8.- RESPUESTA A LAS CONSIDERACIONES DEL INFORME SECTORIAL

En este apartado resumimos las correcciones o aclaraciones precisas para dar respuesta a las consideraciones hechas en el informe sectorial de la Delegación Provincial en Sevilla de la Consejería de Medio Ambiente en lo relativo al estudio de inundabilidad del Plan Parcial.

Asunto: Plan Parcial de Ordenación del Sector
SUBS.II del PGOU de Las Cabezas de San
Juan (Sevilla).

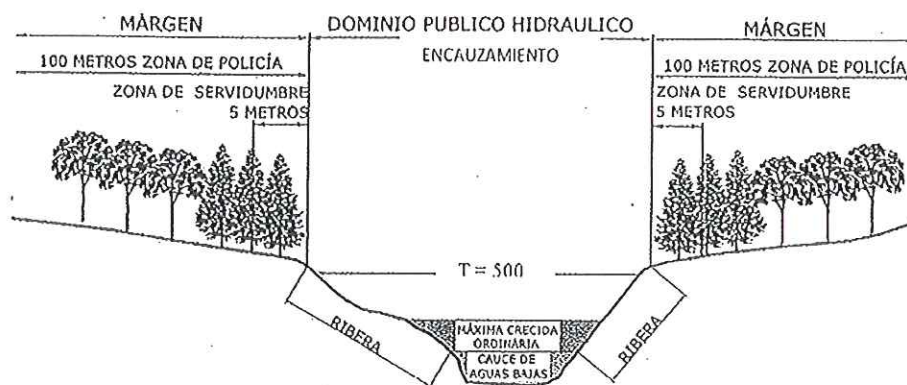
Se encuentra afectado el cauce del Arroyo Valdeperros con la propuesta de encauzamiento para evitar los riesgos de inundación, así como su zona de servidumbre con la delimitación del sector (Suelo Urbanizable).

Como ya le indicó la Confederación Hidrográfica del Guadalquivir en el escrito referente al documento de Aprobación Inicial, el documento de Aprobación Provisional de este Plan Parcial deja fuera de la ordenación la superficie del dominio público hidráulico.

Tanto el cauce como su zona de servidumbre deben ser clasificados por el planeamiento general como Suelo No Urbanizable de Especial Protección por Legislación Específica¹.

En cuanto al encauzamiento propuesto deberá ser sustituido por una sección trapezoidal capaz de evacuar el caudal de avenida para un periodo de retorno de 500 años, en materiales blandos con tratamiento de

La zona de servidumbre del cauce sería la banda de 5 metros de anchura, medidos desde el borde superior del talud del encauzamiento.

El encauzamiento propuesto se realiza adoptando una sección trapezoidal con revestimiento blando y materiales de bioingeniería. En todo caso, la definición precisa de las características geométricas, de ejecución y presupuestarias de dicho encauzamiento se incluirá en el proyecto de construcción de la urbanización del sector.

La Zona de Servidumbre se define según los criterios de la Consejería de Medio Ambiente para encauzamientos, considerando dos franjas de 5.00 medidas desde la arista exterior del encauzamiento.

Cuencas de aportación calculadas en el estudio

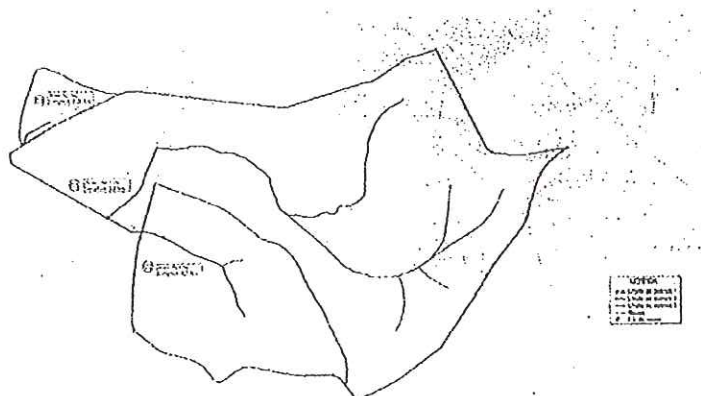
- El estudio hidrológico se ha realizado en base al método hidrometeorológico definido en la instrucción 5.2 IC.
- Las cuencas de aportación no se consideran correctas, se debe considerar una única cuenca de aportación.

- En el cálculo de Po debe incluirse el tanto por ciento de suelo urbano ya que dentro de la cuenca existe un porcentaje importante de suelo urbano. Se considera necesario calcular el caudal con la nueva cuenca de aportación y el porcentaje de suelo urbano.

- Se considera necesario recalcular el tiempo de concentración por Témex para cuencas urbanas.

Esta exigencia no es realista, pues obliga a considerar los caudales de diversas subcuencas como si recorrieran todo el sector, cuando en realidad se incorporan al arroyo Valdeperros en la parte final del sector. En todo caso lo consideramos así al quedar del lado de la seguridad.

Para el cálculo de P_o se ha tenido en cuenta el porcentaje de suelo urbano dentro de cada cuenca.

En el análisis de la inundabilidad se ha calculado el Tiempo de Concentración según el método de Témez para cuencas urbanas.
